## 中區社區服務諮詢委員會平常會議

### 議程前發言

2023年2月1日

### 優化媽閣交通樞紐

休憩椅上可直望入廁所

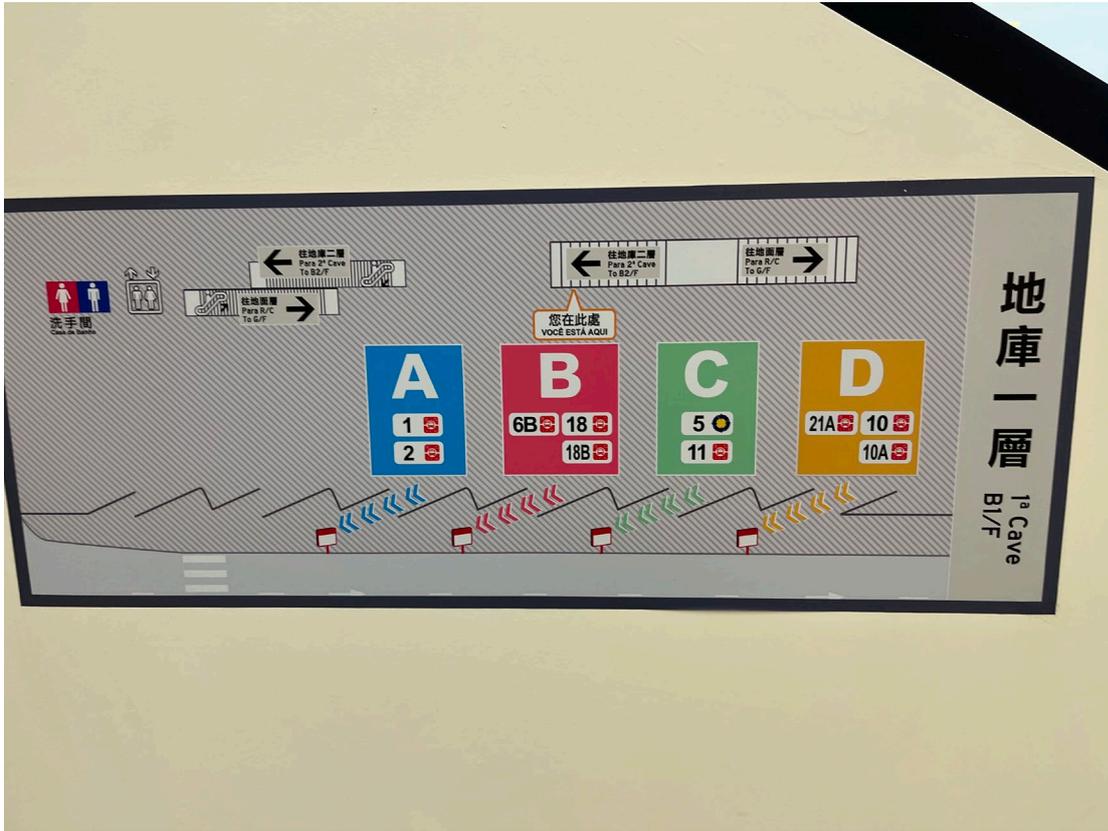
站內設施方面，近廁所休憩椅上的位置，如打開門的時候可直接望到男廁內部分結構，建議遮板可加長或延伸，保障私隱問題。另外，地面廣場空間現時利用率不高，建議政府可多辦活動，或舉辦攤位等，藉此增加車站人氣和使用率。另外，請當局亦可考慮在停車場增加「車牌識別」、「電子支付」等智慧化功能，方便駕駛者使用。
